Wydział Zamówień Publicznych
Komendy Stołecznej Policji

WZP - ~~2136~~19/1765/19

Oznaczenie sprawy: postępowanie o udzielenie zamówienia na **Wykonanie w systemie zaprojektuj i wybuduj zadania inwestycyjnego pn. Budowa Systemów Zabezpieczenia Technicznego CSU KSP w Starej Wsi, WZP-1765/19/93/IR.**

Rysunek nr 1
Proponowany schemat połączeń.

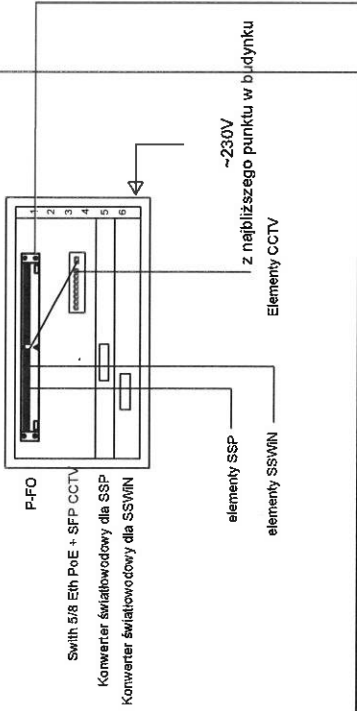
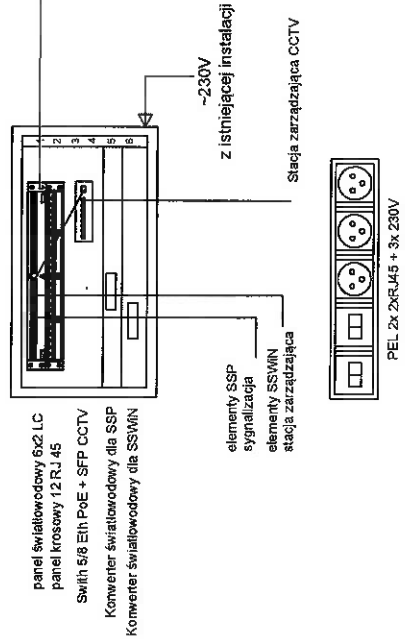
Prosimy o udostępnienie schematów połączeń rysunek nr 1, schemat rozmieszczenia budynków z planowanym przebiegiem kanalizacji i kabli światłowodowych rysunek nr 2.

Zamawiający w załączeniu przekazuje rysunki.
